A ZM1000 V0.1 panel ismert hibái (Bug list):

Az alkatrész oldal felől orvosolhatóak.

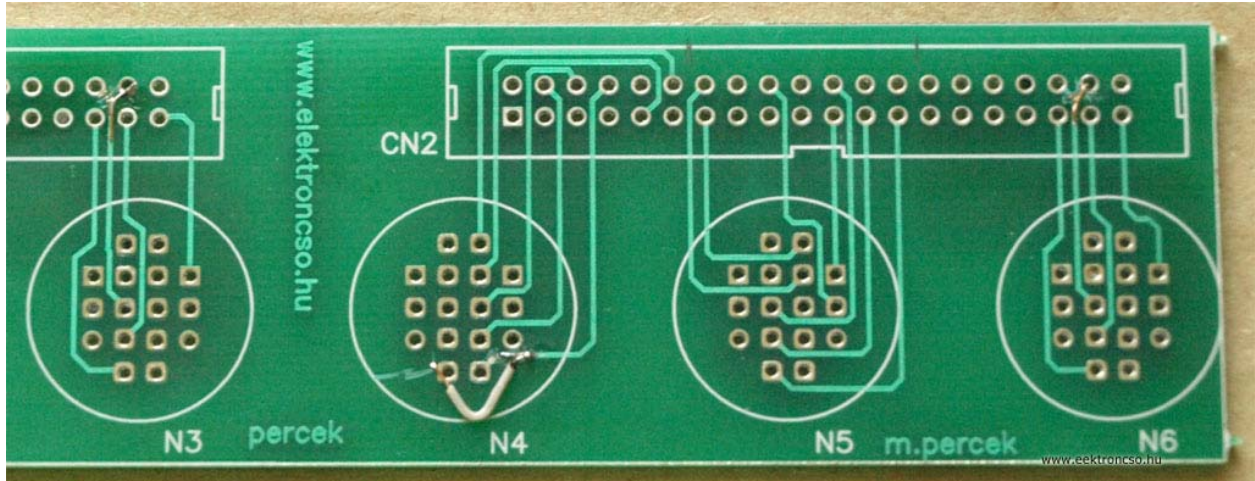
- Az N3 és az N6 csövek 0-s katódkivezetése a (NC1 és a CN2) csatlakozón a 36-os pont helyett a 38-as pontra kellene, hogy menjen.

- Az N4-es cső 8-as katód kivezetéséhez nem jut el a neki szánt vezeték, hanem eggyel előtte az 1-es katód kivezetésre csatlakozik.

Javítása: A vezetéket érdemesebb a csatlakozók kivezetései között a 45°-os résznél átvágni, majd egy rövid szigeteletlen vezeték darabbal (alkatrész lábbal) a jobb oldali forrponthoz csatlakoztatni – eddig a baloldalihoz ment.

Javítása: Az egyes katód kivezetésre menő vezetőt vágjuk át, majd kössük egy rövidke vezeték darabbal a mellette lévő 8-as kivezetésre.

A forrasztási oldal felől javítható hibák.

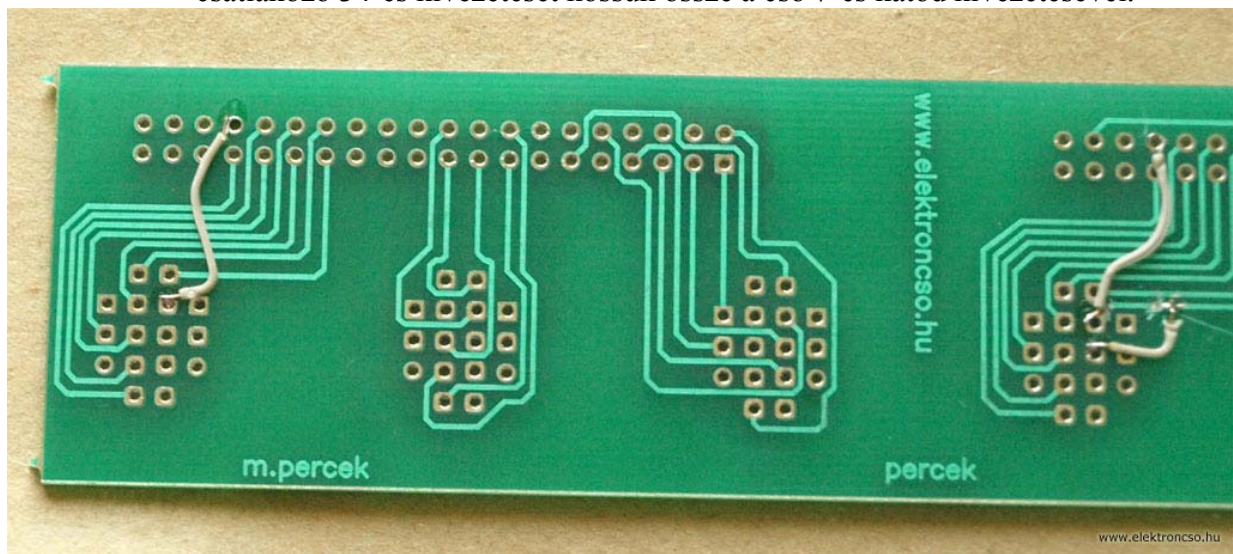
- N6-os cső 7-es katód kivezetése nem csatlakozik a megfelelő helyre.

- N3-as cső 7-es katódkivezetésére a 0-s katód jel csatlakozik, és a 7-es katód jel nincs bekötve.

Javítása: Egy rövidke vezeték darabbal kössük a CN2 csatlakozó 34-es kivezetésére.

Javítása: A CN1 csatlakozó 34-es pontjáról jövő vezetőt vágjuk át a nixie cső közelében. Majd a letisztított részt kössük a 0-s katód kivezetésre. A CN1-es csatlakozó 34-es kivezetését kössük össze a cső 7-es katód kivezetésével.
